ÉTABLISSEMENT PUBLIC TERRITORIAL **Vallée Sud Grand Paris**

ENQUETE PUBLIQUE UNIQUE RELATIVE

- à la Déclaration de Projet (DP) emportant mise en compatibilité du Plan Local d'Urbanisme de Châtillon,
- à la création de la zone d'aménagement concerté (ZAC) des Arues
- à la mise en concordance du cahier des charges de lotissement des Arues avec le Plan Local d'Urbanisme de Châtillon

Tome A. Rapport d'enquête

Figure 53 : Classement acoustique des infrastructures terrestres sur la commune de Châtillon (Source : Ville de Châtillon, 2015)

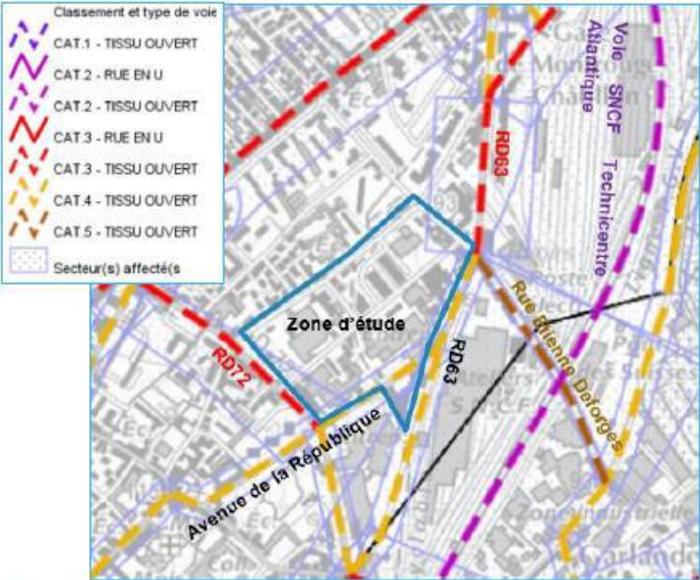
Au sujet du bruit, la modélisation présentée dans l'analyse environnementale est contestée sur un point : le bruit émis par le Technicentre Atlantique de la SNCF. Il ne serait pas pris en compte dans l'étude. Or plusieurs personnes ont mentionné ces bruits de freinage de trains, parfois tardifs en soirée y compris des personnes habitant rue Courtois, proche de la Rue Pierre Semard qui l'entendent par vent de secteur sud. Il est à redouter que les habitants des immeubles le long de l'avenue de la République (un grand nombre de personnes vu la hauteur des immeubles) soient soumis à ces bruits.

Les isolations de façades dimensionnées dans le cadre de l'étude prennent en compte l'éloignement du bâtiment en question par rapport à la voie bruyante. La voie du technicentre (de catégorie 2) est située à une distance d'environ 100 mètres de la ZAC. Concernant les niveaux d'isolation de façade, les infrastructures routières situées au plus proche de la ZAC (de catégorie 3 et 4) sont donc plus restrictives que la voie du technicentre SNCF (de catégorie 2). Par exemple, une habitation située à moins de 10 m d'une voie classée en catégorie 3, aura une isolation de façade de 38, contre 34 pour la même habitation située à 100 m d'une voie classée en catégorie 2. Les isolations de façades définies prennent donc en compte le bruit maximal perceptible depuis l'habitat

(Cf. plan ci-dessous).

L'arrêté du 23 juillet 2013 fixe les isolations de façade à mettre en place dès la conception du bâtiment en fonction de l'éloignement du bâtiment en question par rapport à la voie bruyante.
